Référence : C.N.328.2019.TREATIES-XI.A.15 (Notification dépositaire)

CONVENTION DOUANIÈRE RELATIVE AUX CONTENEURS, 1972  
GENÈVE, 2 DÉCEMBRE 1972

PROPOSITION D'AMENDEMENTS AUX ANNEXES 1 ET 4 DE LA CONVENTION

Amendments to Annex 4 to the Convention/Amendements à l'annexe 4 de la Convention

Sketch No. 10.1

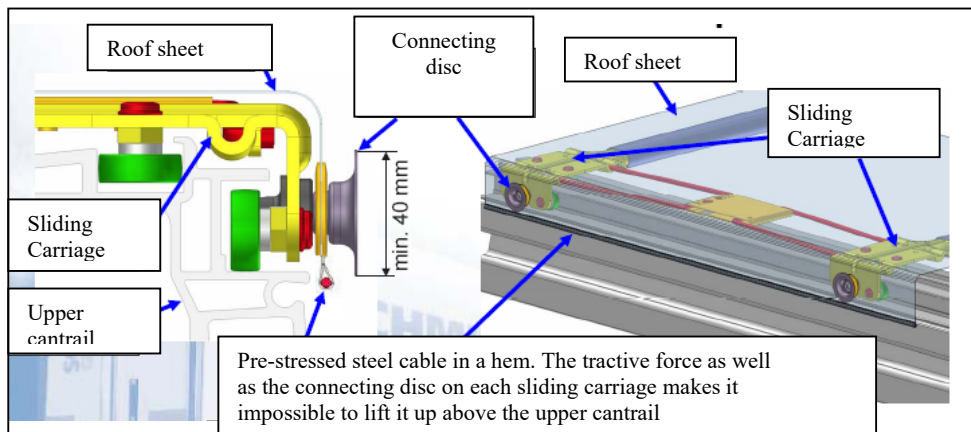
Two pre-stressed steel cables, embedded in a hem, are fixed on each side of the container. This pre-stressed steel cable is fixed to the front (see sketch 10.2) and rear of the body (see sketch 10.3). The tractive force as well as the connecting disc on each sliding carriage makes it impossible to lift the hem with the pre-stressed steel cable above the upper cantrail.

Sketch No.10.2

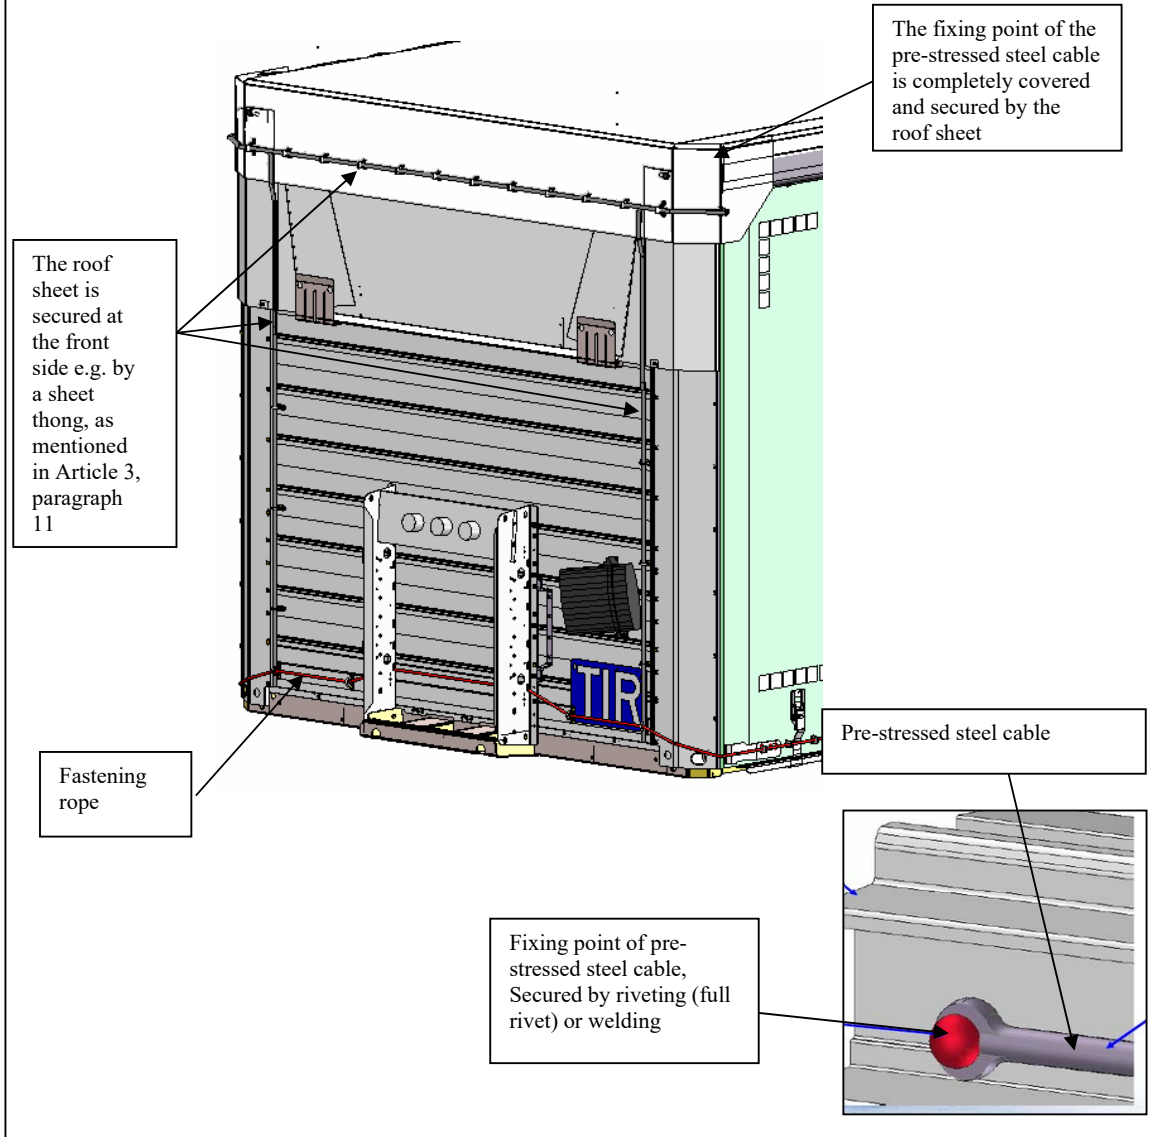
The sliding roof sheet shall overlap with the solid part of the roof at the front side of the container, so that the roof sheet cannot be pulled over the top edge of the upper cantrail

Sketch No.10.3

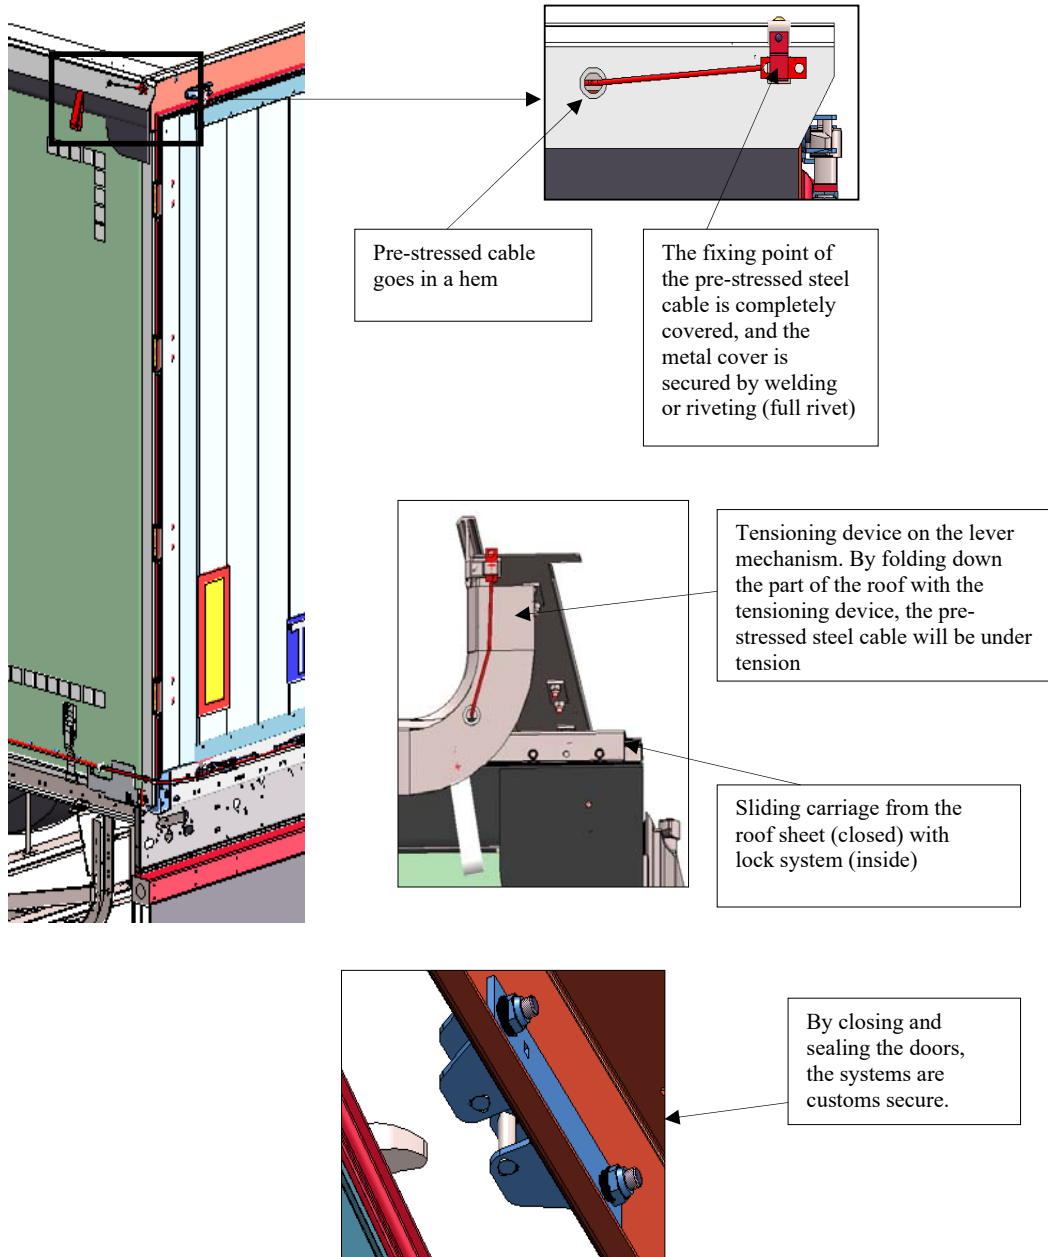
At the rear, a special device, such as a baffle plate, is fitted to the roof, preventing access to the container, without leaving obvious traces when the doors are closed and sealed.
